Naturvernforbundet i Møre og Romsdal

Fråsegn om konsesjon for tre nye småkraftverk i Stranda kommune.

Viser til dykkar ref. 200803356-16

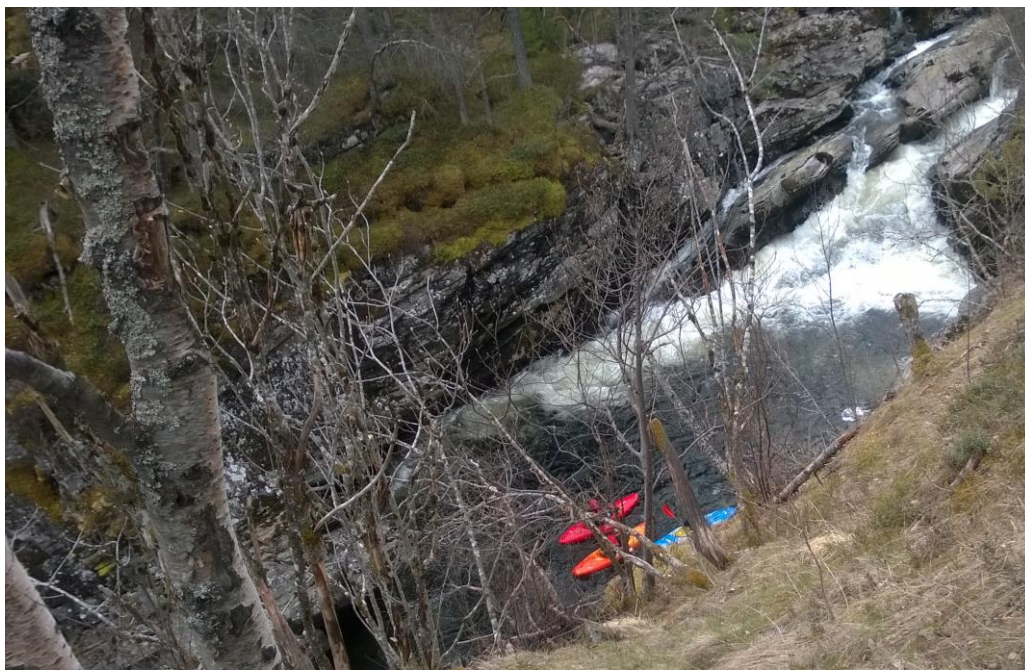
At den øvre delen av Langedalselva, og som no er regulert og ikkje er brukbar for padling, var den beste, må legge press på oss til å ta vare på dei nest beste. Gode parti av Bygdaelva er også regulert (Stadheim kraftverk) og ikkje aktuelle for padling. Det er «reststrekninga» som no blir brukt i konkurransar.

«Langedalselva var legendarisk god før Litlebø kraftvek kom» sa ein av padlenestorane i Norge til

oss. «No har vi nokre rest-strekningar att».
